MUNICIPALIDAD DISTRITAL DE NUEVO PROGRESO
TOCACHE SAN MARTIN

ACUERDO DE CONCEJO N° 031-2023-MDNP/CM

ASUNTO : ESTADO SITUACIONAL DE LA OBRA PIP: "CREACION DEL TERMINAL TERRESTREEN LA CIUDAD DE NUEVO PROGRESO DEL DISTRITO DE NUEVO PROGRESO - PROVINCIA DE TOCACHE - DEPARTAMENTO DE SAN MARTIN" CON CUI N° 2500173

INFORME N° 095 – 2023 – MDNP – GM – SGIDL/CLPV

- **AGENCIA N° 09**

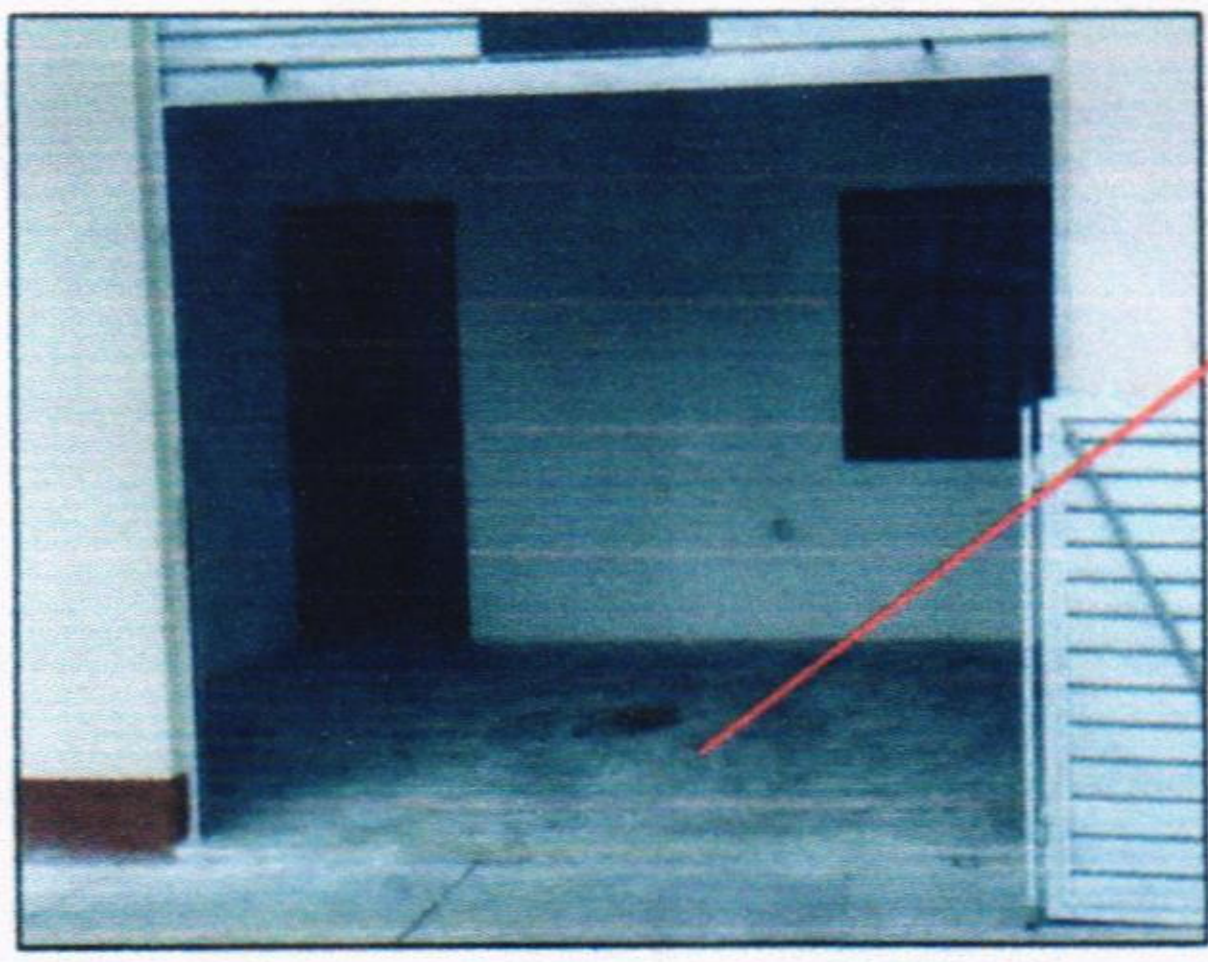
En la vista se evidencia que el color del piso no coincide con lo indicado en el presupuesto de obra.

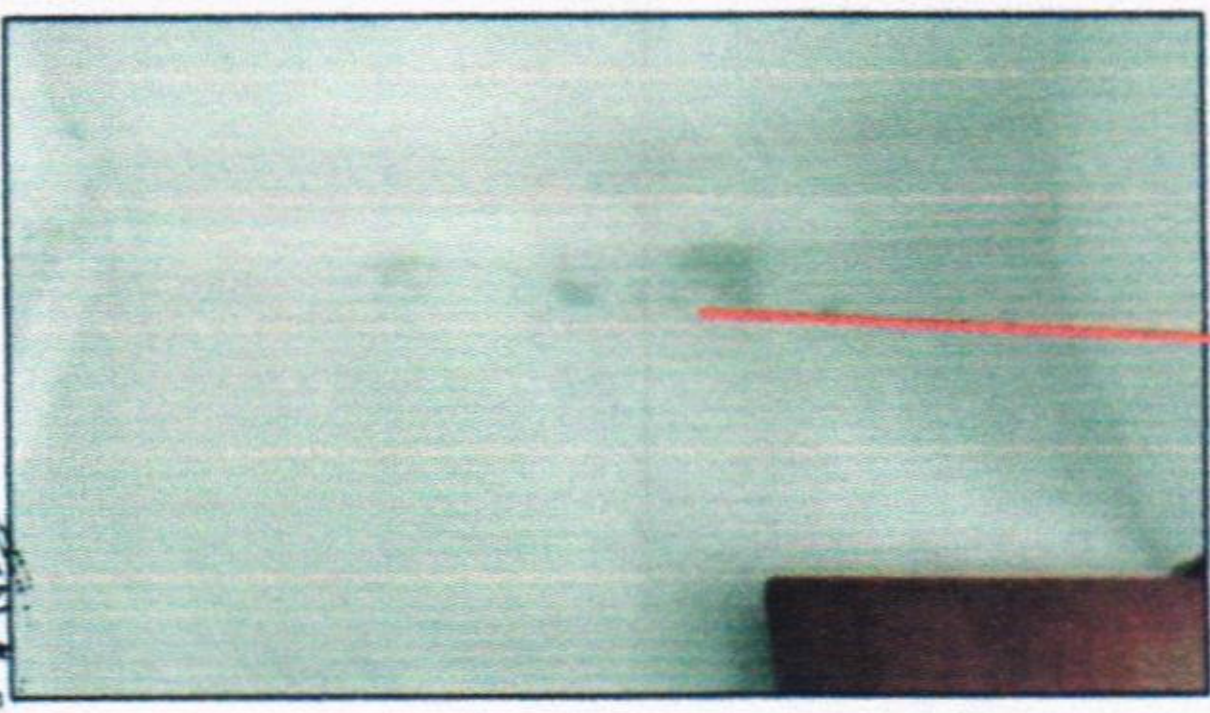
En la vista se evidencia humedecimiento en las paredes.

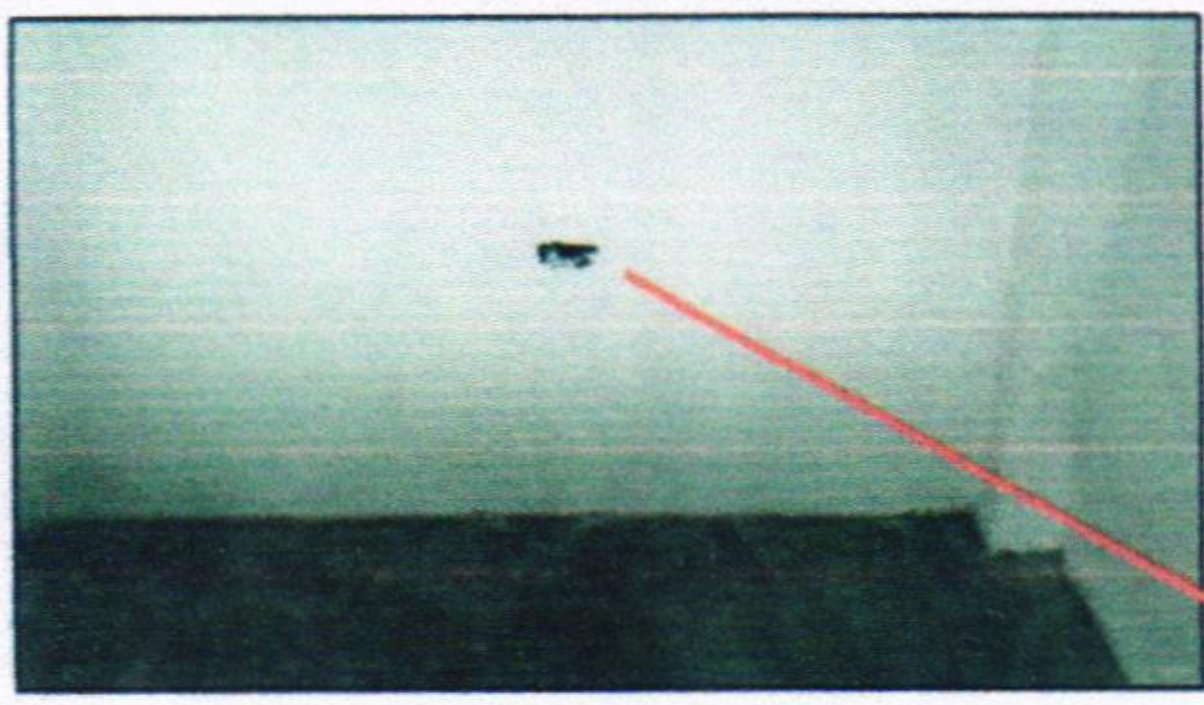
Falta de aparatos eléctricos.

- **AGENCIA N° 10**

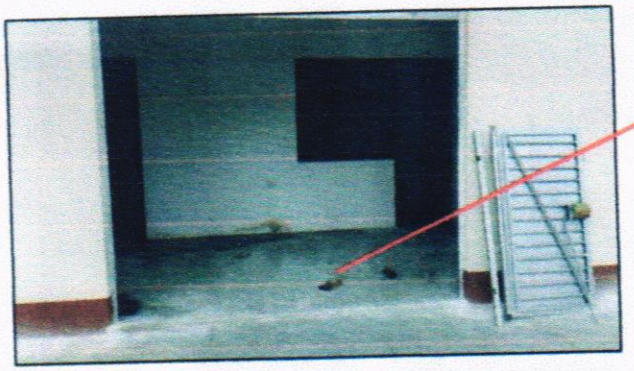
En la vista se evidencia que el color del piso no coincide con lo indicado en el presupuesto de obra.

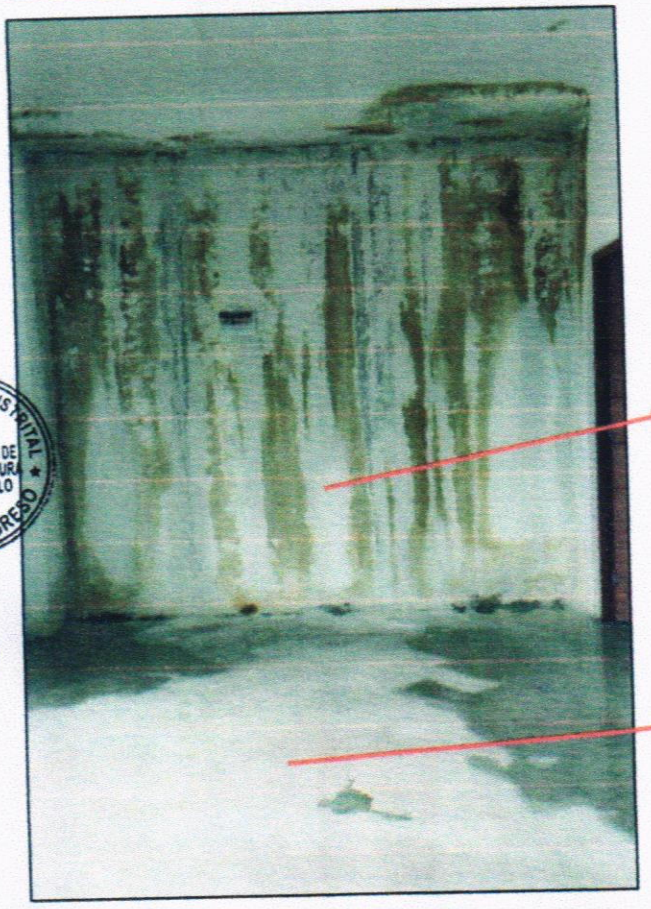
En la vista se evidencia fisuras, humedecimiento y filtraciones en las paredes, vigas y columnas.

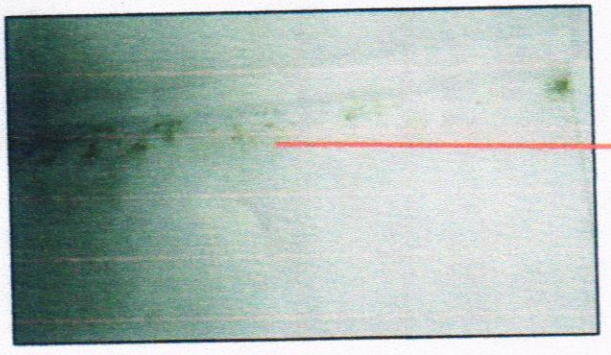
En la vista se evidencia fisuras, humedecimiento en las paredes, vigas.

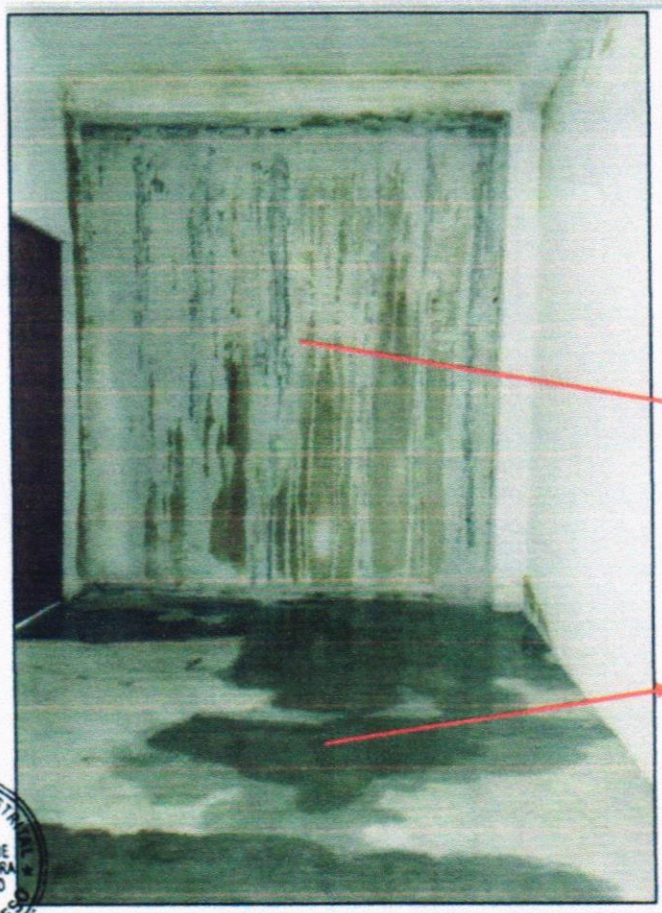
En la vista se evidencia fisuras, humedecimiento y filtraciones en las paredes, vigas y columnas.

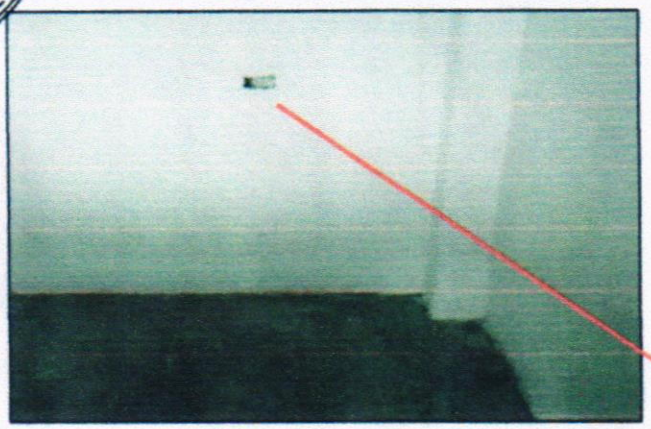
Falta de aparatos eléctricos.

- **AGENCIA N° 11**

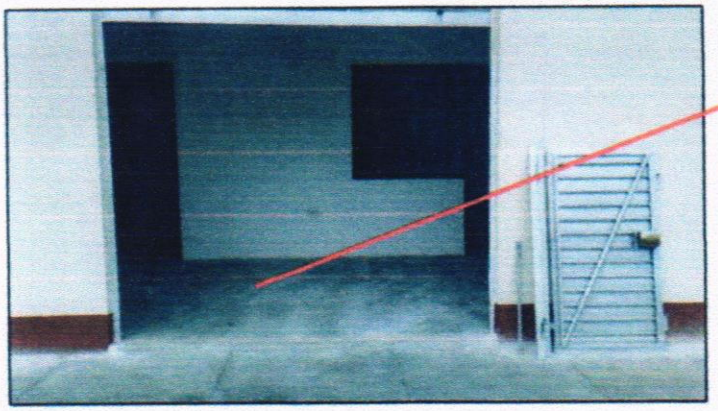
En la vista se evidencia que el color del piso no coincide con lo indicado en el presupuesto de obra.

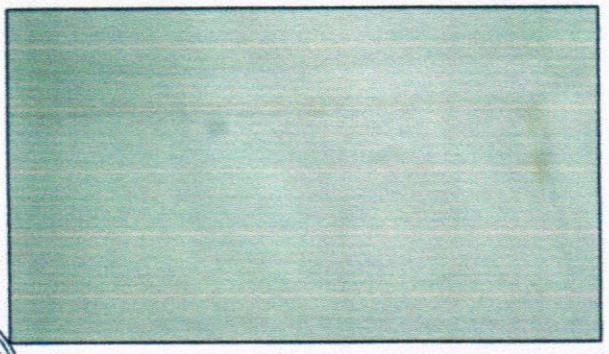
En la vista se evidencia humedecimiento en las paredes.

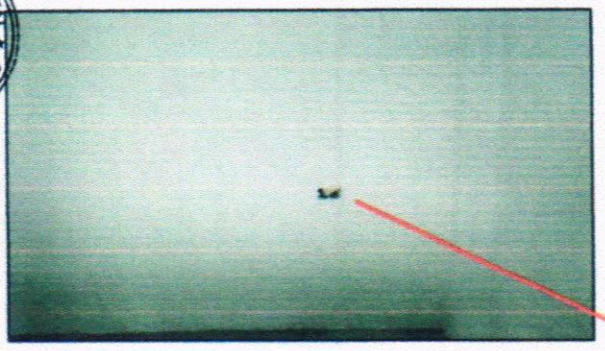
Falta de aparatos eléctricos.

- **AGENCIA N° 12**

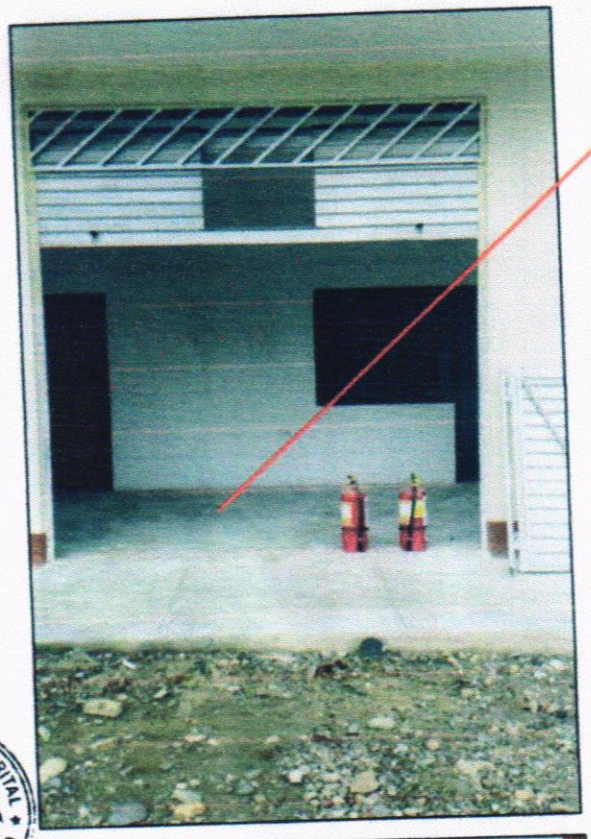
En la vista se evidencia que el color del piso no coincide con lo indicado en el presupuesto de obra.

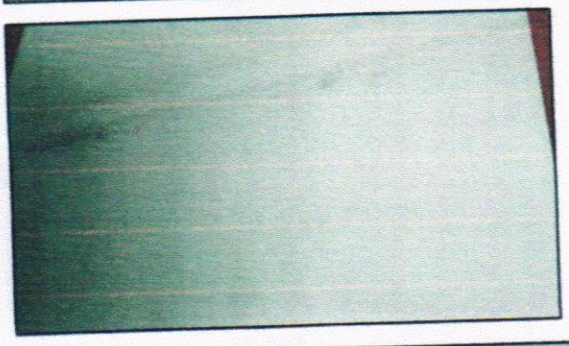
En la vista se evidencia humedecimiento en las paredes.

- **SS HH MUJERES**

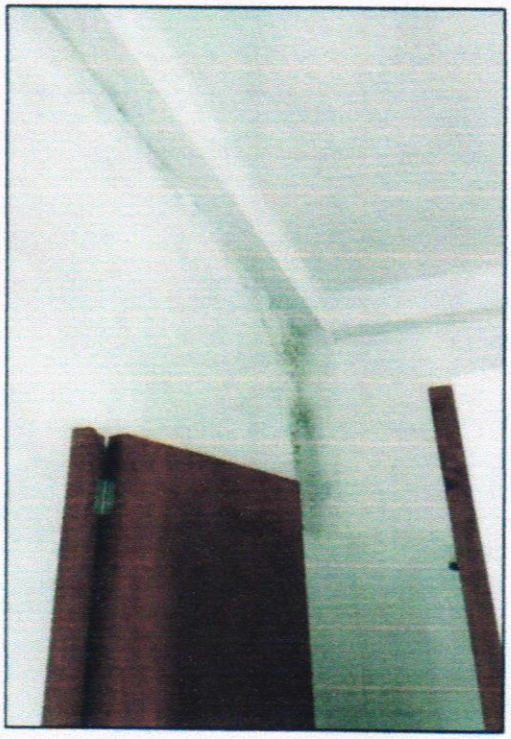
En la vista se evidencia humedecimiento en las paredes.

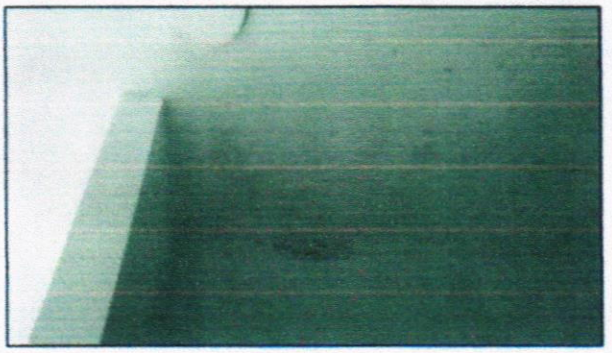
En la vista se evidencia humedecimiento en losa de techo.

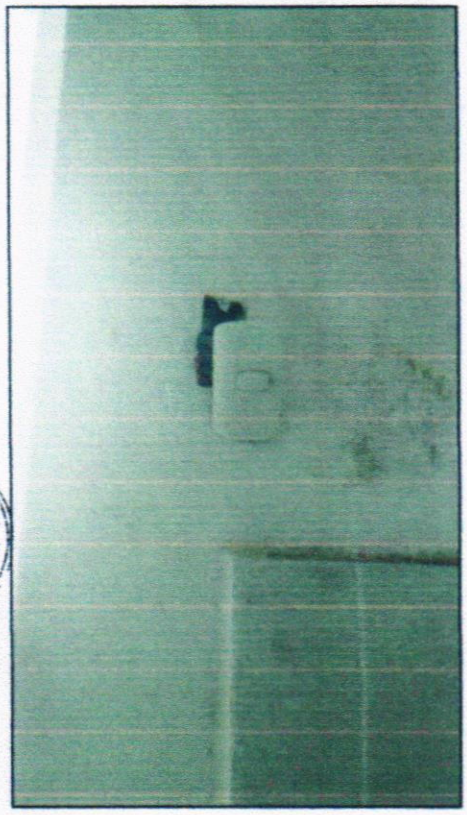
En la vista se evidencia instalación deficiente de los aparatos eléctricos (interruptor).

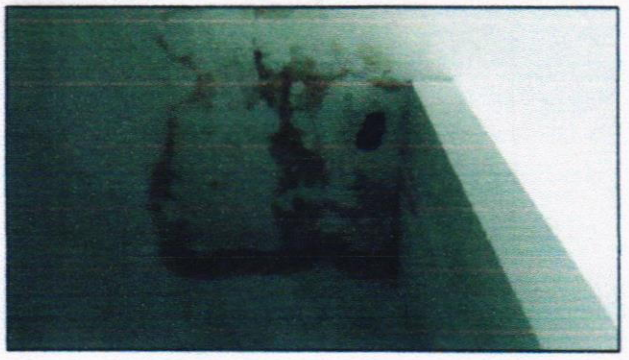
En la vista se evidencia humedecimiento en losa de techo y falta de instalaciones de las luminarias.

- **SS HH VARONES**

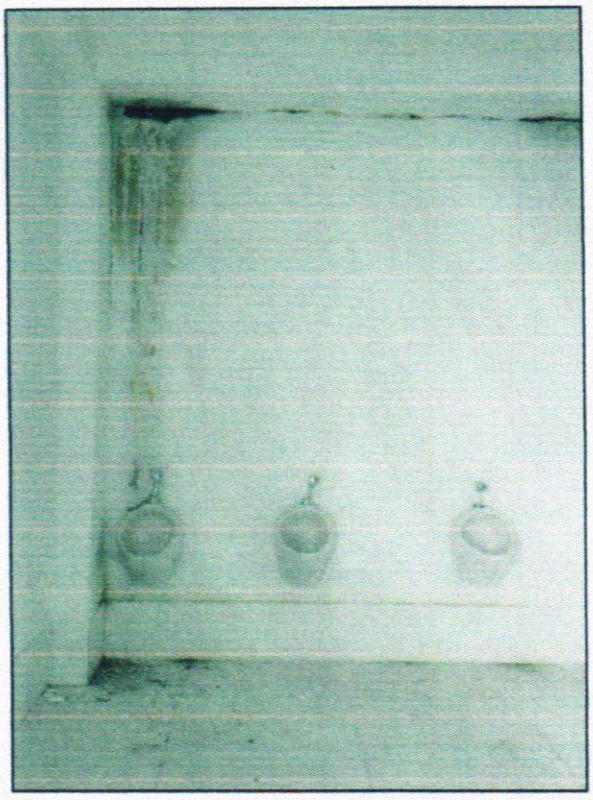
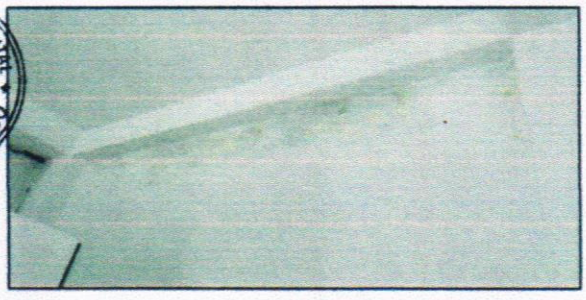
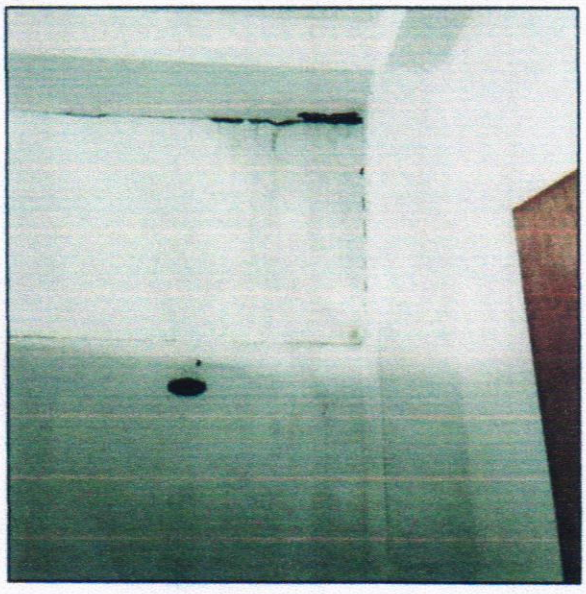
En las vistas se evidencia fisuras, humedecimiento y filtraciones en las paredes, vigas y columnas.

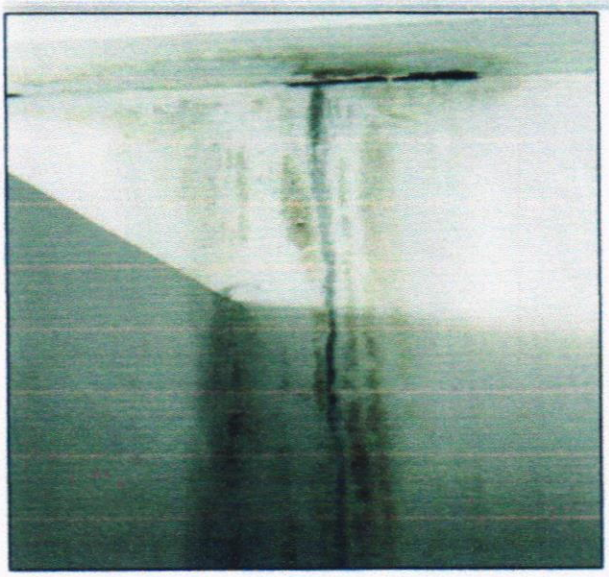
En las vistas se evidencia fisuras, humedecimiento y filtraciones en las paredes, vigas y columnas.

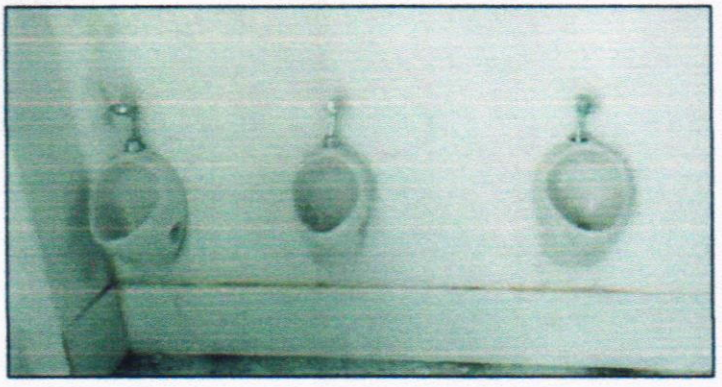
En la vista se evidencia que los aparatos urinarios se encuentran desalineados en cuanto a su instalación.

- **SS HH ADMIN**

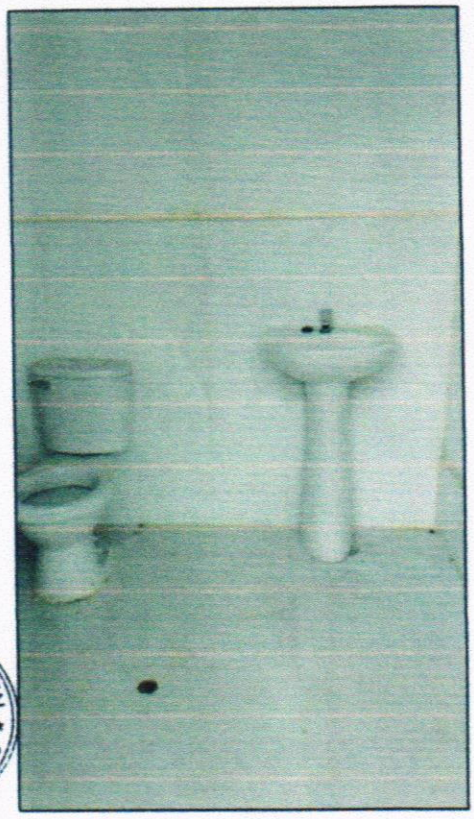
En la vista se evidencia mal acabado del pintado en las paredes.

- **AREA DE RESTAURANT – SEGUNDO NIVEL**

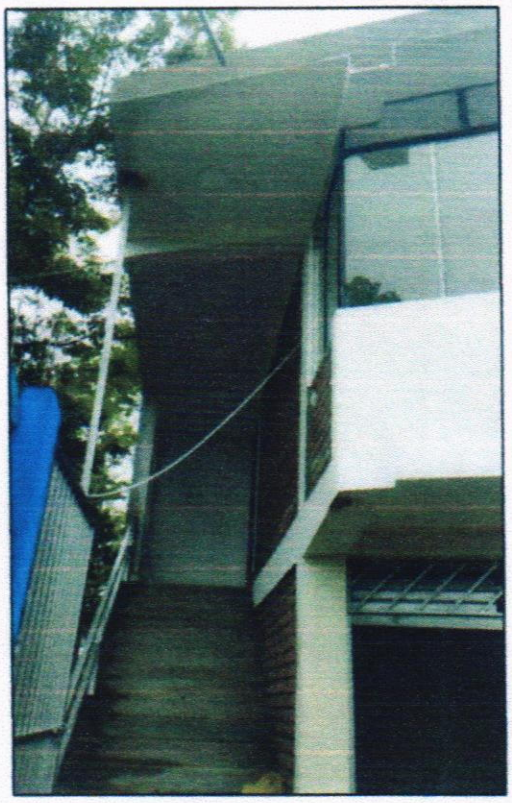
En la vista (ingreso al segundo piso) se evidencia tubería expuesta en la zona de escalera.

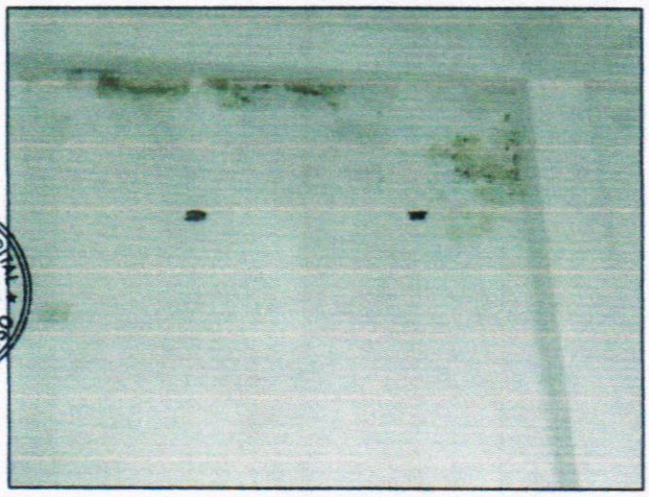
En la vista se evidencia humedecimiento de las paredes en el segundo piso (zona de restaurant).

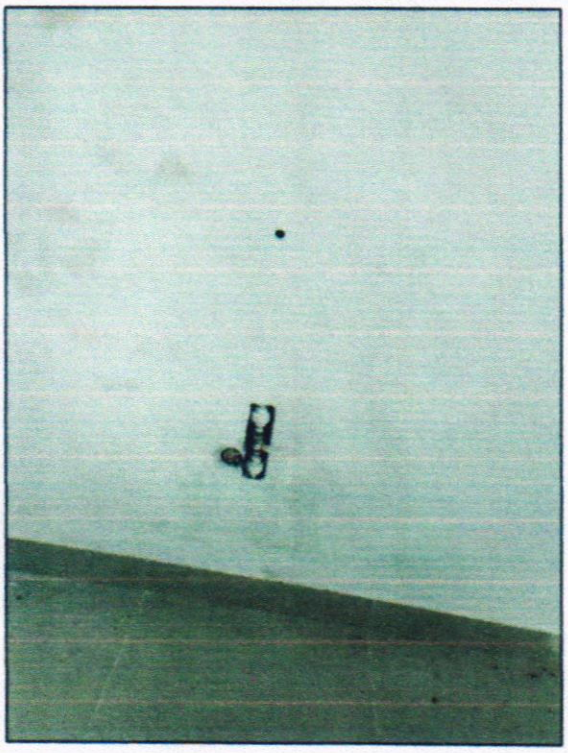
En la vista se evidencia la falta de aparatos sanitarios (como son lavatorios) en el segundo piso (zona de restaurant).
